**ODBORNÉ STANOVISKO
z hlediska bezpečnosti pro volně žijící ptáky**

Předmět odborného stanoviska
Konzola PAŘÁT III-R-JB kat.č. 785-00 + neodpínaný kabelový svod

Výrobce
ENERGETIKA SERVIS s.r.o.
Křižíkova 1690, 37001 České Budějovice

Pozn:		Kontroloval:	Kadlec F.
ENERGETIKA SERVIS s.r.o.		Kreslil:	Maurer O.
Křížkova 1690, 370 01 C. Budějovice		Mřítko:	NENI
Název:		KONZOLA PAŘÁT-III-R-JB kat.č. 785-00	
		+ neodpinaný kabelový svod	
Šupinaž:	SLOŽENÉ PODPERNÉ BODY	Číslo výkresu:	příloha č. 8

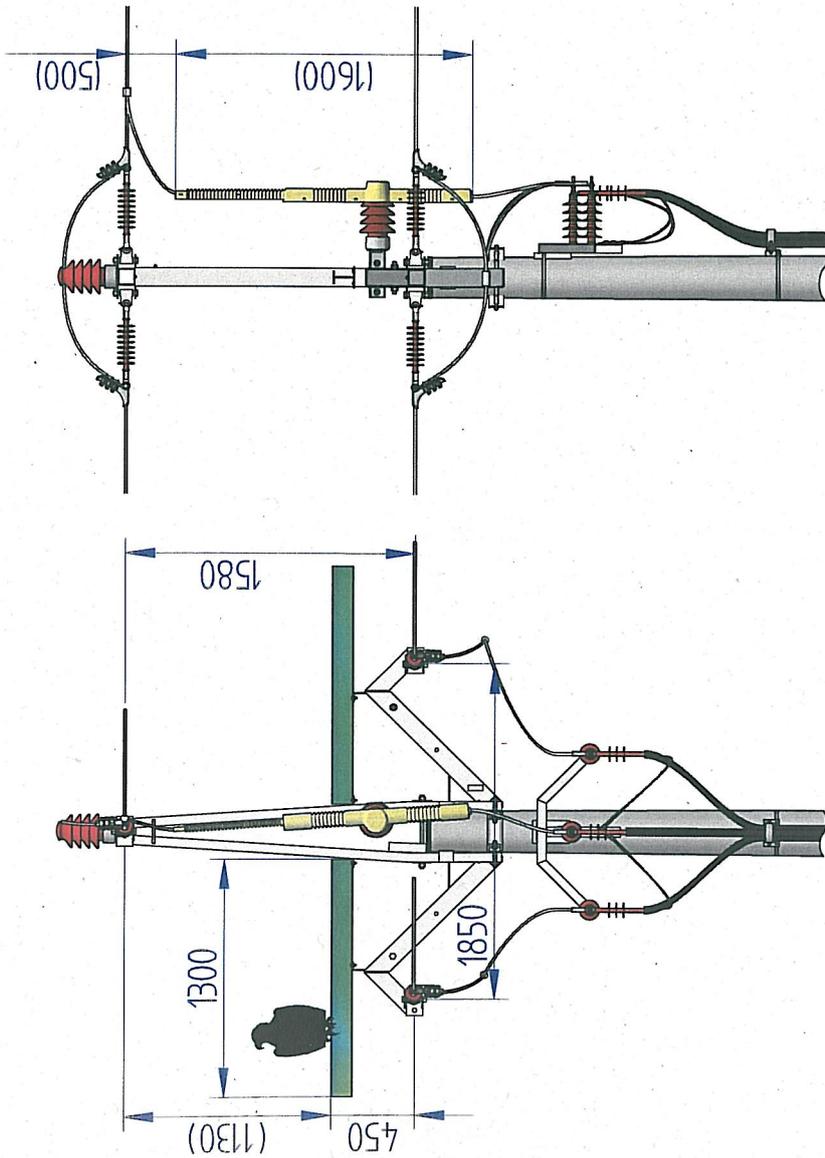
Konzola PAŘÁT III-R-JB kat.č. 785-00 s neodpínaným svodem je konstruována tak, že ptáci mohou dosedat na speciální dosedací prvek z izolačního materiálu. Tento prvek nabízí ptákům dostatečně dlouhou a vhodně umístěnou plochu z izolačního materiálu, která umožňuje bezpečné dosednutí ptáků všech velikostních kategorií. Pro ptáky sedící na dosedacím prvku nehrozí riziko úrazu kontaktem s vodičem, ani prostřednictvím trusu. Pokud by došlo tímto způsobem k propojení vodiče s tělem ptáka, k úrazu nemůže dojít, protože pták se nedotýká uzemněné části konzoly (dostatečné izolační schopnosti dosedacího prvku za sucha a za deště jsou doložené zkušebními protokoly č. 9596/11). Při přeletu či odletu většího ptáka by teoreticky mohlo dojít k propojení krajního vodiče se svislým svodem středního vodiče. Ten je však opatřen izolačním krytem, který riziko úrazu v důsledku propojení sousedních vodičů křídly ptáka vylučuje. Použití izolačního krytu by mělo být zároveň spolehlivou prevencí úrazu při pokusu ptáků o dosednutí na vodorovnou výztuhu mezi bočními a středním ramenem konzoly a pokusu při dosednutí v místě připevnění středového horizontálního izolátoru. Taktéž konzola izolátorů kabelového svodu je navržena se skosenými rameny, aby ptáci neměli možnost na ní dosednout a přiblížit se tak ke svislému svodu vodičů.
